COMUNE DI PIANCASTAGNAIO

PIANO OPERATIVO

CONTRODEDUZIONI ALLE OSSERVAZIONI PERVENUTE

LUGLIO 2022

- **CR 99 Via Giardini del marchese**

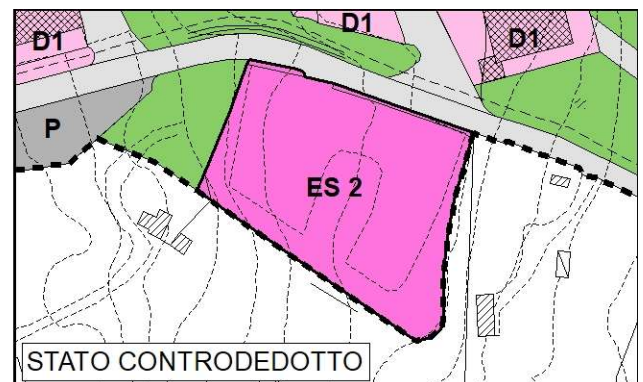
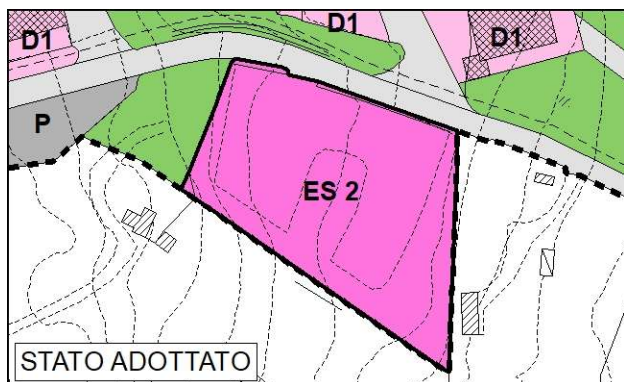
Si rileva che la scheda riporta adempimenti (*realizzazione e cessione al Comune di un percorso pedonale di ampiezza non inferiore a cm 150*) relativi alla prevista sottoscrizione di una convenzione, che non trovano corrispondenza con quanto effettivamente previsto e riportato nello schema planimetrico di riferimento. Pertanto, si ritiene necessario modificare i contenuti della scheda nel modo seguente:

[...] L'intervento è subordinato alla sottoscrizione di apposita convenzione che dovrà prevedere: ~~la realizzazione e cessione al Comune di un percorso pedonale di ampiezza non inferiore a cm 150.:~~

- **interventi di adeguamento del tratto di viabilità indicato nello schema planimetrico di riferimento e cessione al Comune della porzione di proprietà;**
- **la realizzazione e cessione al Comune di parcheggi pubblici lungo il confine sudest, fatta salva la superficie necessaria a consentire l'accessibilità al lotto.**

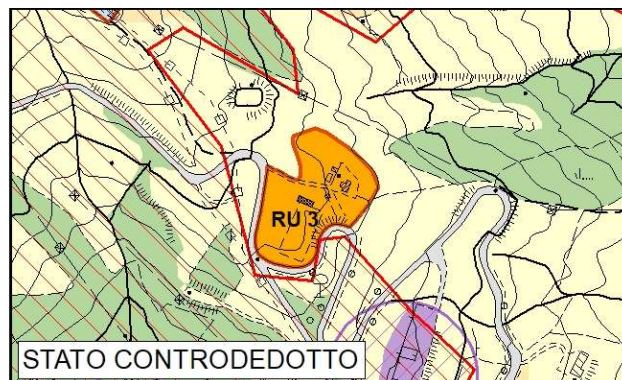
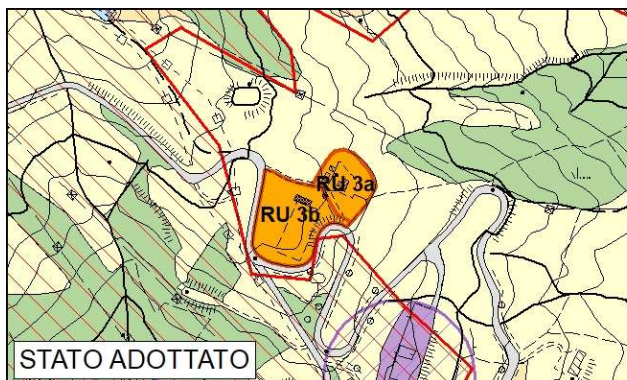
1. Si chiarisce che quanto definito dal PO adottato consente interventi ampliamento del fabbricato localizzato a nord della piscina fino a mq 50 di SE, ritenuti funzionali alla realizzazione di quanto richiesto, nel rispetto delle norme regionali vigenti in materia di attività agrituristiche.
2. Si ritiene accoglibile la richiesta di dotare di copertura la piscina esistente, limitatamente alla realizzazione di una struttura leggera, priva di fondazioni e semplicemente ancorata a terra, con altezza massima non superiore a m 3,50.
3. Si ritiene accoglibile la richiesta di realizzare un campo da tennis, a fronte della localizzazione sostanzialmente non rilevante dal punto di vista della qualità paesistica e percettiva.

Allegato *Schede normative e di indirizzo progettuale*: integrazioni ai contenuti della Disciplina di cui alla Scheda RU 3 e introduzione di uno Schema planimetrico di riferimento per l'attuazione degli interventi previsti.

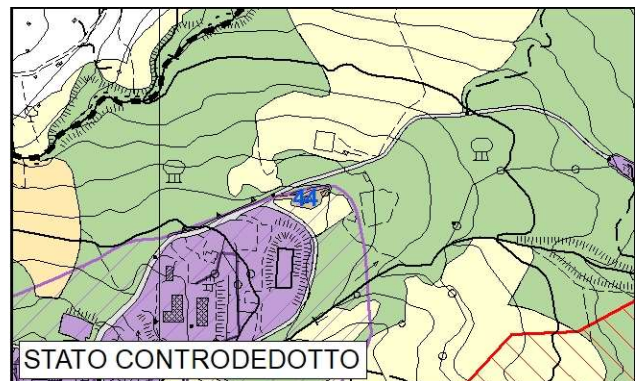
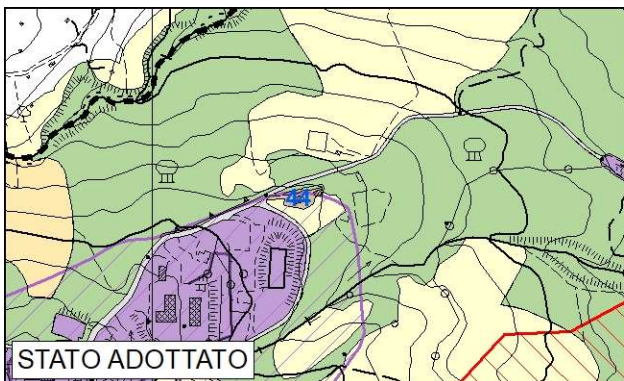
1. Si ritiene non accoglibile la richiesta, in quanto prefigura una deroga ai vincoli paesaggistici non coerente con quanto previsto dalle normative sovraordinate vigenti in materia di tutela paesaggistica.
2. Si ritiene accoglibile la richiesta, in quanto ritenuta coerente con le strategie di mantenimento e sviluppo delle attività legate allo sfruttamento della risorsa geotermica in termini di miglioramento della compatibilità ambientale degli impianti esistenti.
3. Si ritiene accoglibile la modifica, a fronte dell'estensione contenuta dell'ampliamento richiesto e del conseguimento di una migliore definizione in relazione all'effettivo stato di fatto dell'area interessata.

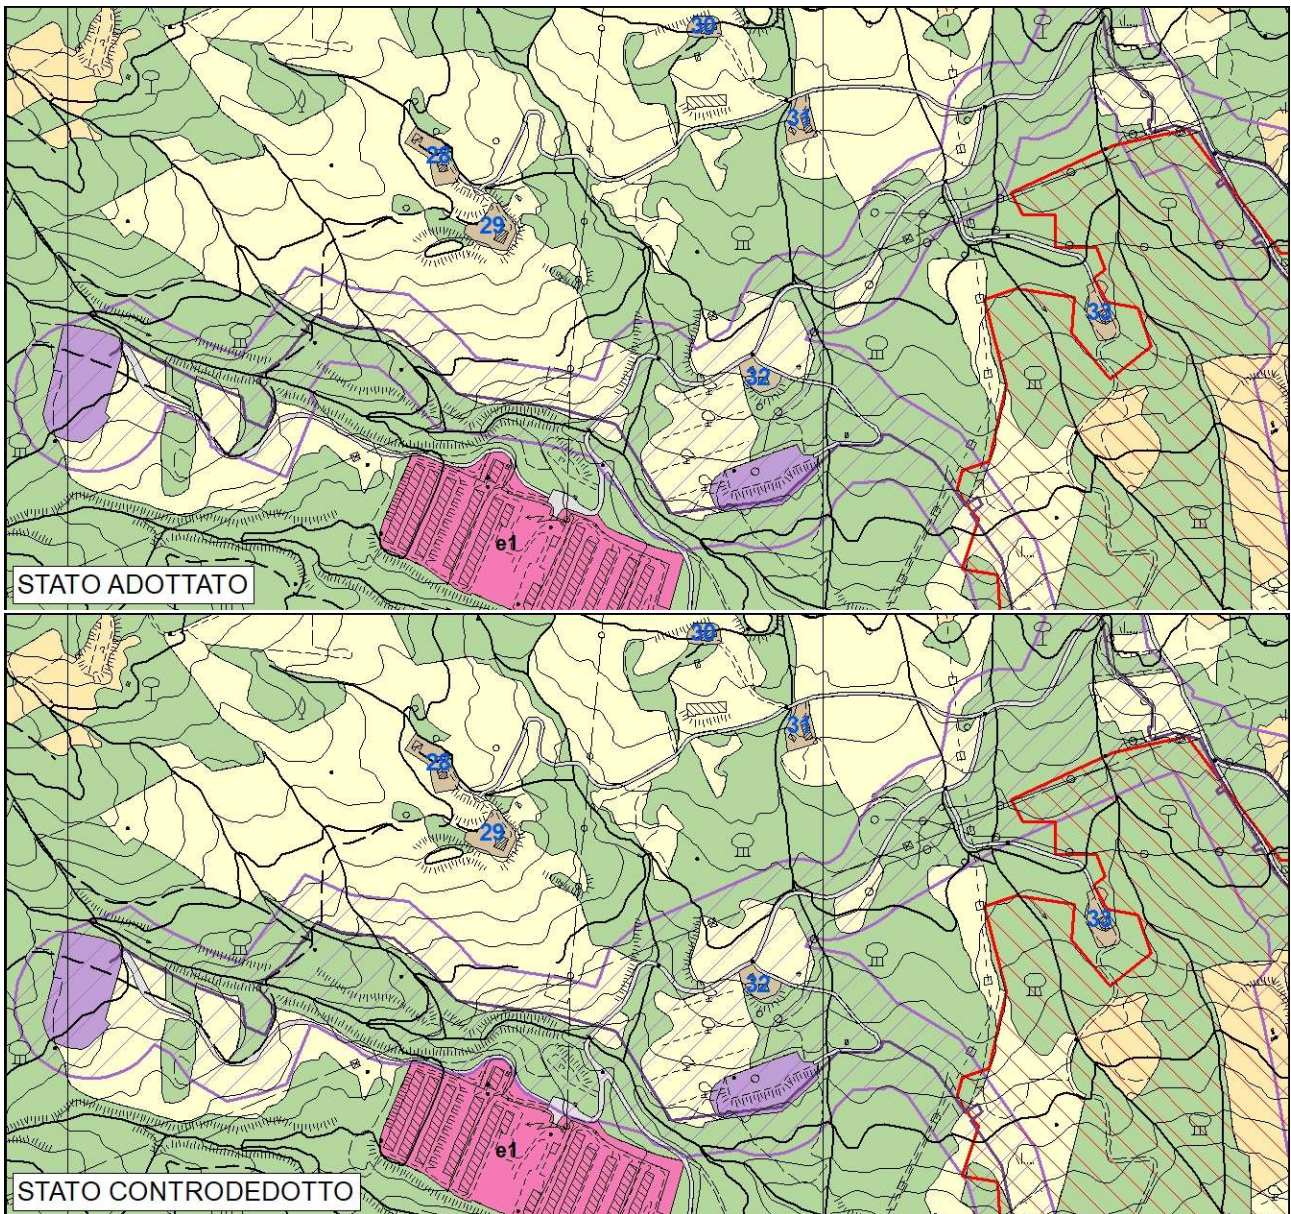
1. Si richiede che "l'Ambito di Riferimento" di cui all'art.45, comma 1 e riportato nella Tav. PO 1, sia denominato "Ambito di riferimento DG" (destinazione geotermica).
2. Si richiede che l'area denominata 'Bellavista', sia riclassificata come 'area logistica' di cui all'art. 45, comma 3 delle NTA, ricomprendendo l'intera area classificata come "Ambito di Riferimento".
3. Si richiede che le aree classificate quali "Ambito di riferimento" (Tav. PO1), siano ampliate attraverso l'addizione delle aree riportate nella planimetria allegata.
4. Modifiche all'art 45 delle NTA, funzionali a meglio definire gli interventi ammessi all'interno dell'Ambito di riferimento di cui ai punti precedenti, consentendo la realizzazione di eventuali ulteriori interventi regolarmente autorizzati ai sensi delle norme vigenti.

L'accoglimento dell'osservazione determina due distinte modifiche, riportate negli schemi planimetrici seguenti:

1. Riclassificazione dell'area denominata 'Bellavista' da *Aree occupate da attrezzature e impianti* a *Aree logistiche*.

2. Ampliamento dell'Ambito a destinazione geotermica.

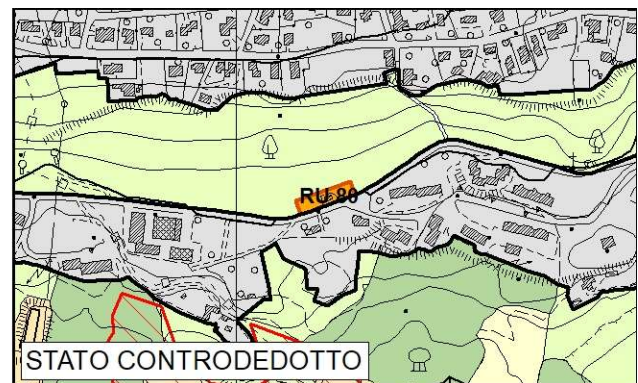
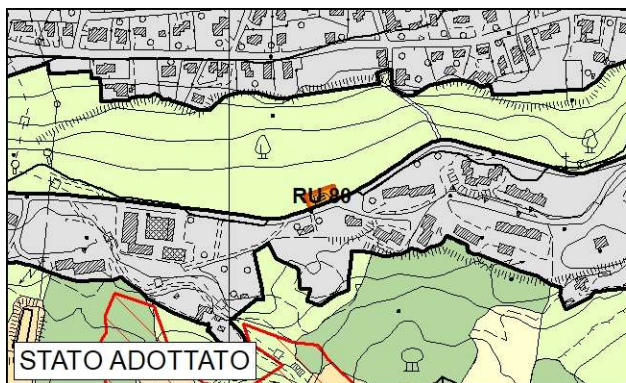
Richiesta di ampliamento dell'area di pertinenza individuata dal PO per l'intervento da mq 750 a mq 3.000.

Modifica in ampliamento dell'area classificata fra le *Previsioni con funzioni non agricole nel territorio rurale* e identificata dalla sigla RU 80, ricomprendendo un'area precedentemente classificata fra le *Aree di pertinenza degli insediamenti*.

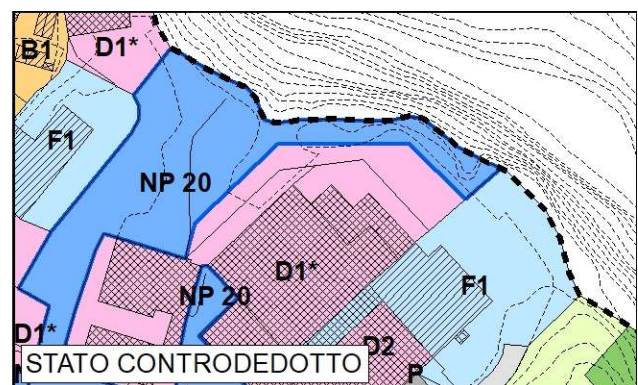
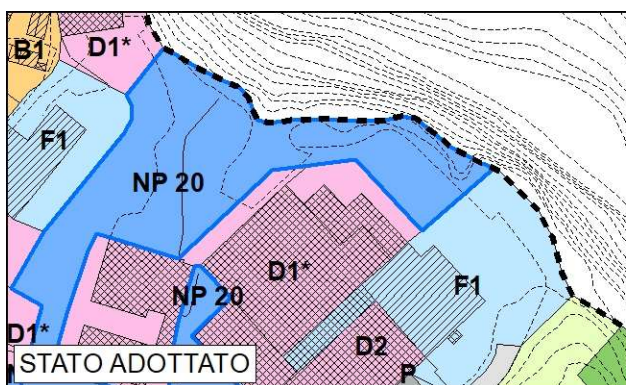
1. Richiesta di riconsiderare l'estensione delle aree sottoposte a vincolo preordinato all'esproprio, rendendo possibile il mantenimento lungo tutto il perimetro del fabbricato di un'area idonea alla prosecuzione dell'attività d'impresa attualmente praticata, ovvero di esercizio di altre attività produttive, come da elaborato grafico allegato.
2. Richiesta di conferire la possibilità di insediare anche nuove destinazioni (residenziale, direzionale, commerciale) coerenti con le esigenze di riqualificazione dell'intero ambito.

1. Si chiarisce che il vincolo apposto sull'area è da ritenersi indicativo e funzionale alla definizione e attuazione di un progetto ancora da definirsi. Si ritiene comunque compatibile con gli obiettivi previsti di riqualificazione dell'area operare una ripermimetrazione delle aree sottoposte a vincolo preordinato all'esproprio nel senso proposto dall'osservante.
2. Si chiarisce che il PO (art. 54, c. 4) consente l'insediamento di attività diverse da quella artigianale, con esclusione della destinazione residenziale, considerata non compatibile con le caratteristiche dell'insediamento.

Allegato *Schede normative e di indirizzo progettuale*: modifica in riduzione dell'area riportata nello Schema planimetrico di riferimento di cui alla Scheda NP 20.

Modifica in riduzione dell'area classificata fra gli Interventi di iniziativa pubblica previsti all'interno del territorio urbanizzato e identificata dalla sigla NP 20 e riclassificazione della parte così deperimetrata fra le Aree a prevalente funzione artigianale identificate con la sigla D1*.

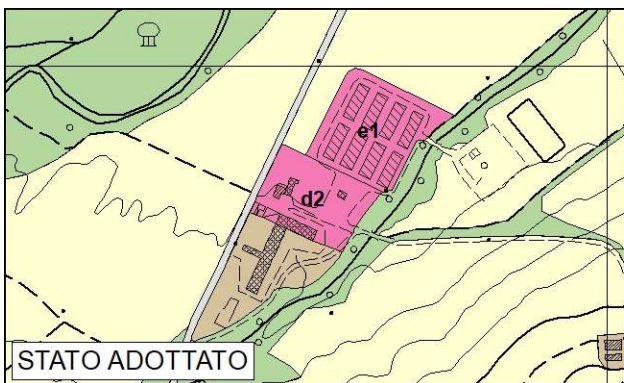
Si rileva che l'area di proprietà è stata individuata come zona produttiva D2, che non risponde in maniera specifica all'attività svolta dall'azienda proprietaria. Si richiede la riclassificazione in zona D1.

Si prende atto della segnalazione e si procede alla riclassificazione dell'area sulla base della effettiva destinazione funzionale.

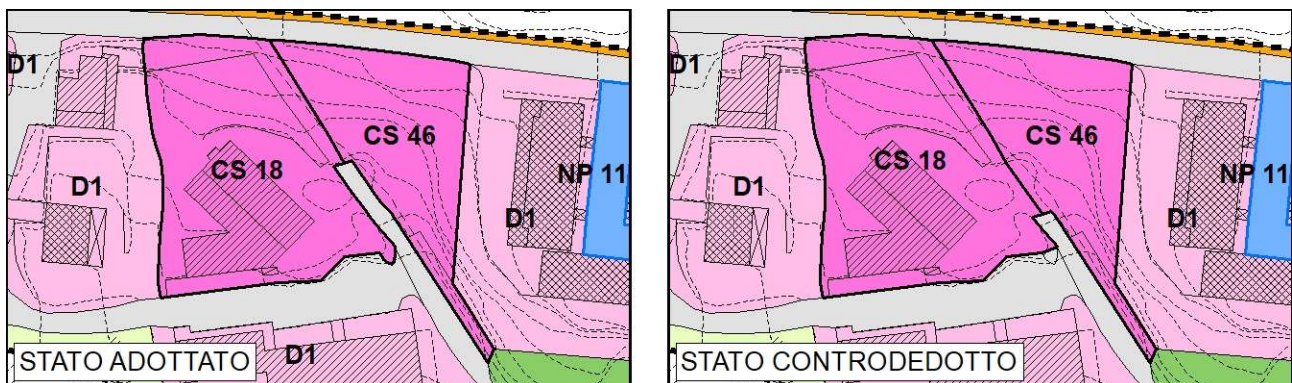
Si richiede di incrementare la capacità edificatoria prevista per la scheda CS 18, ammettendo una SE fino a mq 600 e una SC fino a mq 400. Si richiede, inoltre, di modificare il perimetro del lotto in corrispondenza dell'accesso, anche in relazione a quanto previsto per il lotto limitrofo (Scheda CS 46), ricomprendendo la porzione di proprietà.

Allegato Schede normative e di indirizzo progettuale: modifiche ai parametri di cui alla Scheda CS 18.

Modifica in ampliamento del perimetro di cui all'area classificata tra gli *Interventi di nuova edificazione di completamento a destinazione produttiva o specialistica* e identificata dalla sigla CS 18, ricomprendendo parte di un'area precedentemente classificata quale viabilità pubblica.

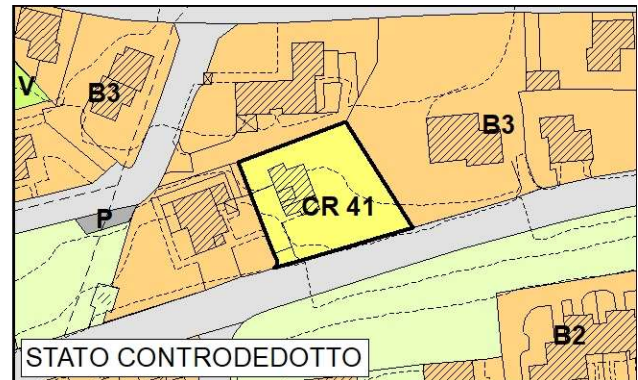
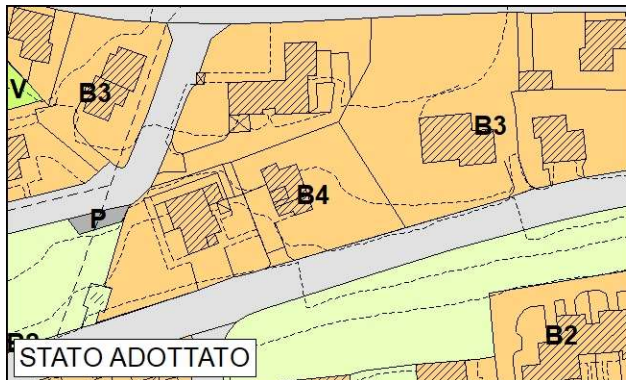
Richiesta di consentire un intervento di ampliamento del fabbricato esistente per una SE pari a mq 200.

Si ritiene compatibile la richiesta, per la quale si ritiene ammissibile l'ampliamento del fabbricato esistente per una SE non superiore a mq 100 e altezza massima non superiore al fabbricato esistente.

Modifiche/integrazioni alla documentazione del PONTA:Integrazione dei contenuti dell'allegato *Schede normative e di indirizzo progettuale*, attraverso l'introduzione di una nuova scheda, identificata dalla sigla CR 41.
